INA Service-Info

Spanarm 533 0075 30

Neem in elk geval de boutlengte in acht

Figuur: Links de nieuwe uitvoering / rechts de oude uitvoering

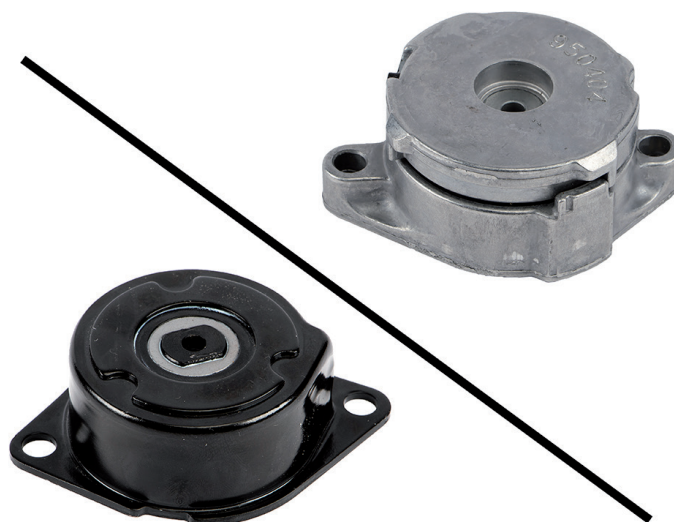
Als gevolg van de voortdurende verdere ontwikkeling van onze producten is de spanarm 533 0075 30 gewijzigd. Voor een vakkundige montage zijn bij de nieuwe uitvoering kortere bouten vereist. De bouten M8x35 zijn nu vervangen door M8x22.

De service-info toont de uiterlijke kenmerken van de eerdere uitvoering (figuur rechts) en de nieuwe uitvoering (figuur links).

Bij de nieuwe spanarm 533 0075 30 mogen voor een vakkundige reparatie alleen bouten van maat M8x22 worden gebruikt!
